工程指示 / 要求簡箋 ENGINEER INSTRUCTIONS(E.I.)

工程指示編號:	EI- 6374 / 23	修改版本:	-
	HK- 1396 / 23		
工程編號:	J 859	工程名稱:	啟德6551
收件人:	生統 & 王良	發件人:	nero
工程項目:	預製窗 - 第一次到訪廠房參觀後報告(Alpha report)	日期:	21/06/2023

PHOTO RECORD

Project name : **NKIL 6551 SHK Kai Tak**

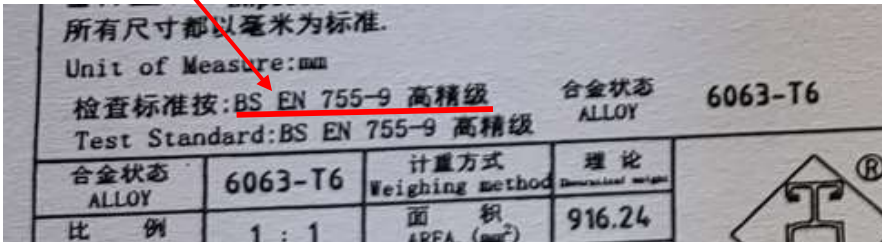
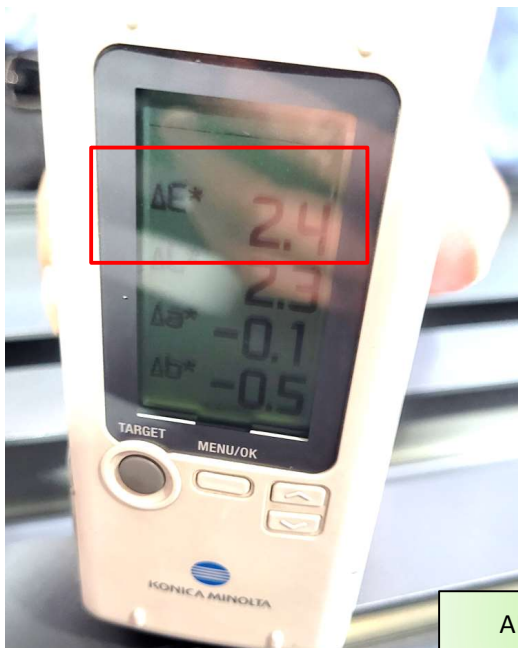
未注圓角為: R0.30
Unspec. Corners
未注實體公稱壁厚: 2.30±0.25 ❌
Unspec. Solid Wall Thickness
未注空腔公稱壁厚: 2.30±0.40 ❌
Unspec. Hollow Wall Thickness

- ii) Window and Door Systems:
 - Minimum 2.3 mm nominal thickness for structural members / elements.

PHOTO NUMBER: 3
DATE : 2023.06.20
LOCATION : Tower Window
Factory Inspection
DESCRIPTION : 鋁料檢查標準混亂, 圖紙要求是EN-755-9 高精級, 但工人廠是按GB5237要求檢查, 另外提醒美特, EN755標準沒有高精級要求, 還有留意合約鋁料厚度要求。
PHOTO NUMBER: 4
DATE : 2023.06.20
LOCATION : Tower Window
Factory Inspection
DESCRIPTION : 檢查了12支鋁料色差, 只有一支鋁料能夠按合約 $\Delta E \leq 1.5$ 要求合格。

PHOTO NUMBER: 8
DATE : 2023.06.20
LOCATION : Tower Window
Factory Inspection
DESCRIPTION : 窗框中橫料, 腳膠封篤位置的棉塊, 沒有預留空間填膠, 必須按相片2推入約5-6mm, 增加腳膠的接觸面。
REMINDER

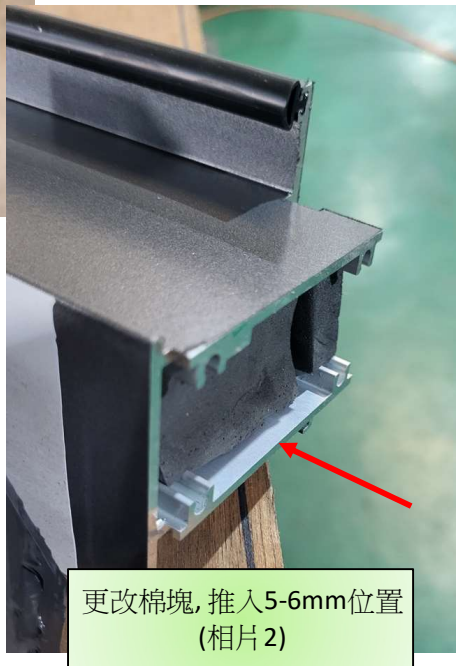
PHOTO NUMBER: 7
DATE : 2023.06.20
LOCATION : Tower Window
Factory Inspection
DESCRIPTION : 反指線腳膠手工差。
X

PHOTO NUMBER: 9

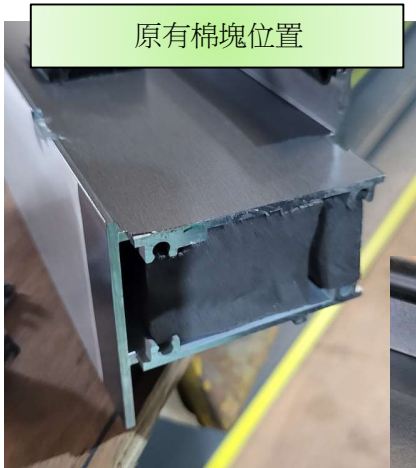
原加工窗玉組框鋁角，沒有考慮腳膠問題，所以在現場建議鋁碼加避位及加小圓孔，加避位是方便腳膠，小圓孔是確保膠能夠填滿窗玉內角位置。

PHOTO NUMBER: 10

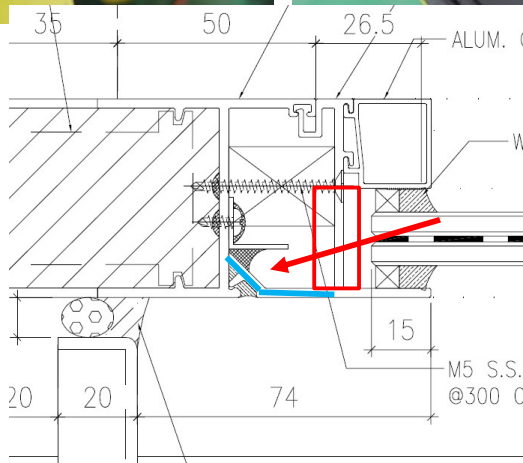
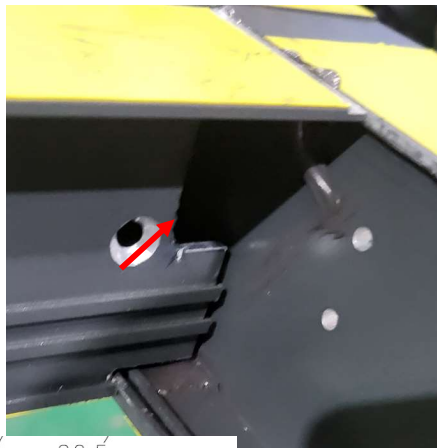
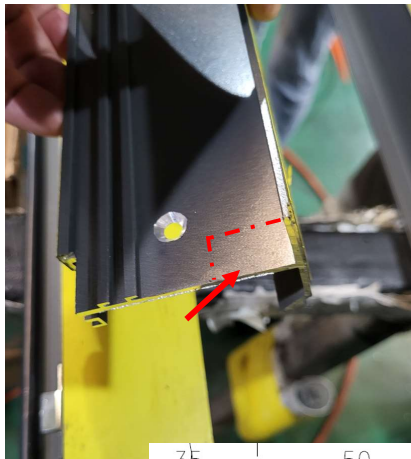
為了加強反拍線的防水效果，建議加工時，在反拍線開避位，方便腳膠在橫料與反拍線碰口位置(藍線位置)。

PHOTO NUMBER: 9

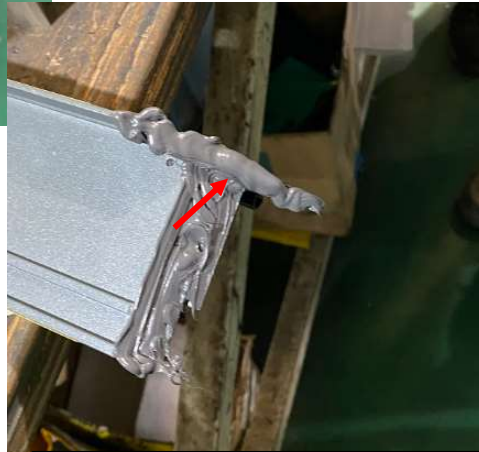
相片1 唧膠沒有填滿窗玉外邊部位置

相片2 唧膠填滿窗玉外邊部位置

窗玉組裝唧膠，
必須唧膠填滿鋁玉接口部份
(如相片2)。
